Débat public Autoroute A₃₁ bis

EXPERTISE COMPLEMENTAIRE SUR LES AMENAGEMENTS DANS LE TRIANGLE **TOUL - NANCY - DIEULOUARD**

Jean-Noël CHAPULUT

Illustration 21: Évolution du trafic sur A31 entre 1997 et 2014

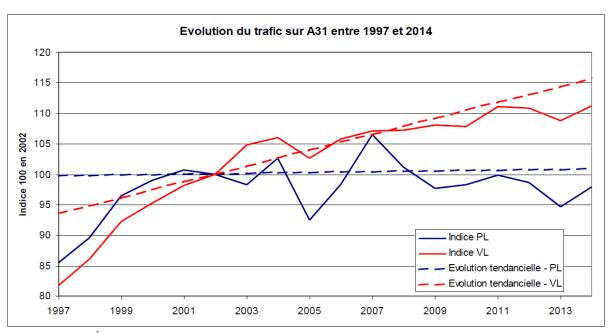
Pour la période 2002-2025, les prévisions sont construites, suivant une instruction de la Direction des Routes de 2007, à partir d'un certain nombre d'hypothèses macro-économiques. En ce qui concerne le PIB, l'hypothèse basse correspond à une croissance de 1,5%, qui correspond à l'évolution des 20 dernières années et que l'on peut plutôt considérer comme une hypothèse moyenne. Au total, la croissance du trafic est évaluée :

- entre 1,05% en valeur basse et 1,9% en valeur haute pour les VL
- entre 0,9% en valeur basse et 1,5% en valeur haute pour les PL

Pour la période postérieure à 2025, les taux de croissance sont divisés par deux.

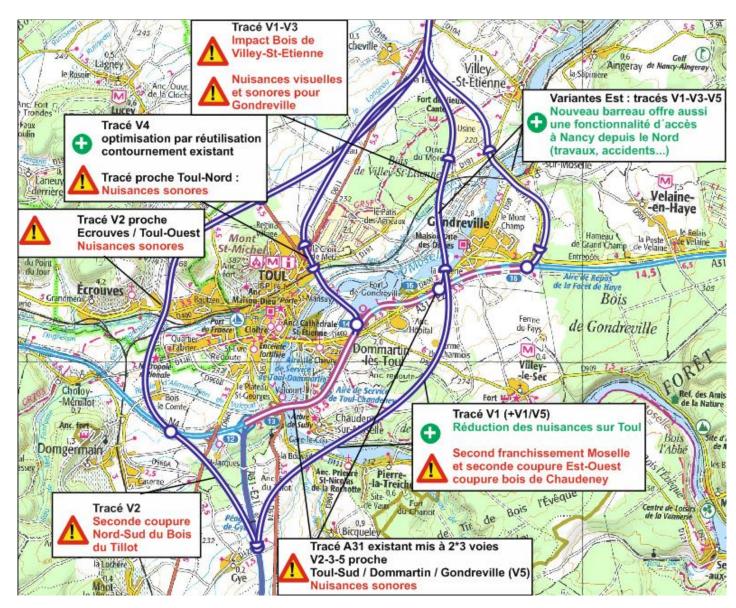
Cette section est la plus chargée de l'itinéraire que nous examinons car elle assure de fait une fonction de déviation de la RD 657 et supporte des entrecroisements importants du fait de la proximité des accès 21 et 22. Les études menées montrent qu'elle devrait être élargie à 2x4 voies, ce qui entraînerait des dépenses très importantes et par ailleurs une gêne pendant plusieurs années sur la RD 657 elle-même.

Les experts considèrent qu'il faut renoncer à un tel élargissement dont la finalité serait très éloignée de la fonction principale de l'A31. En revanche, la BAU pourrait être transformée en voie spéciale d'entrecroisement au vu de la faible distance entre les entrées et sorties, avec là aussi, une gestion dynamique des vitesses. Par ailleurs, les experts recommandent de prévoir un contrôle d'accès sur les entrées des échangeurs 21 (débit de 400 uvp en HP) et 22 (débit de 800 uvp en HP), outre bien sûr la mise à niveau des équipements et des protections de l'environnement.
